**INSTITUTO NACIONAL DE METROLOGIA, NORMALIZAÇÃO E  
QUALIDADE INDUSTRIAL – INMETRO**

**Portaria INMETRO/DIMEL/Nº 086, de 18 de maio de 1993.**

Considerando a proposição da firma Indústrias Filizola S/A para inclusão de uma serial RS-232-C para computador como opcional aos modelos BP-15-05 e BP-15-10 aprovados pela Portaria INMETRO/DIMEL/Nº 065, de 22 de junho de 1992; e

VISTA DO LADO OPERADOR DOS MODELOS BP-15-05 E  
BP-15-10, COM CABO E CONECTOR DE DADOS RS-232

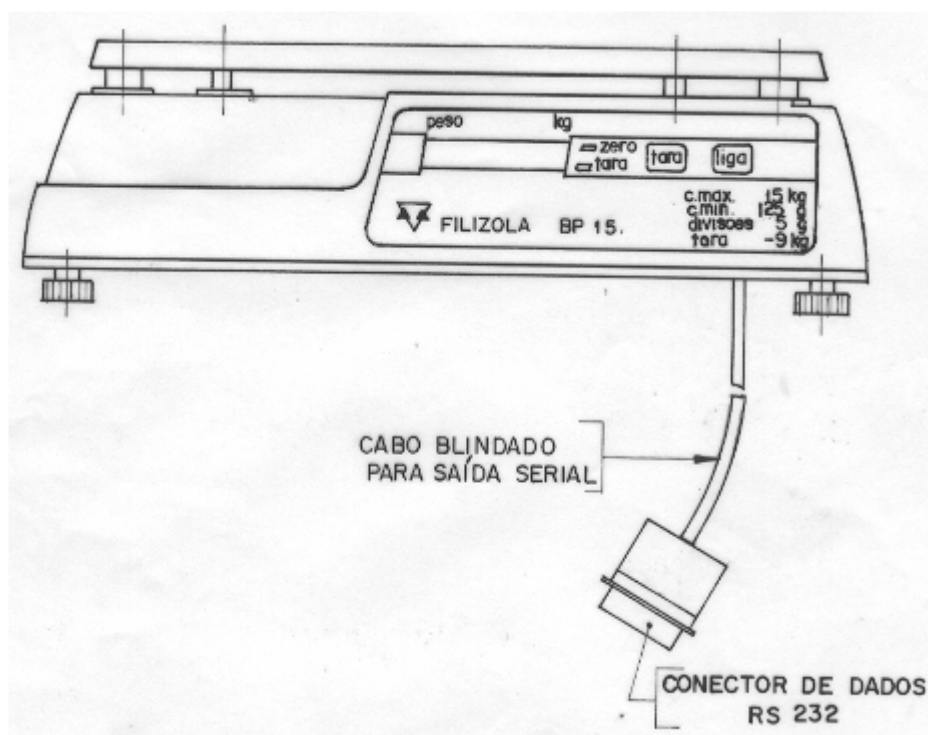
Art. 1º - Autorizar, em caráter experimental, a adaptação da referida saída serial nos modelos aprovados pela Portaria INMETRO/DIMEL/Nº 065/92.

Parágrafo único – A autorização está condicionada a validade de dois anos, a partir da data da assinatura da presente Portaria, e ao envio de dados pela balança ao equipamento de processamento, conforme a seguir:

I - Indicação do valor da massa medida (PESO=00.000).

II - Indicação de peso não estabilizado (PESO=IIIII)

III - Indicação de peso negativo (PESO=NNNNN)

IV - Indicação de sobrecarga (PESO=SSSSS)
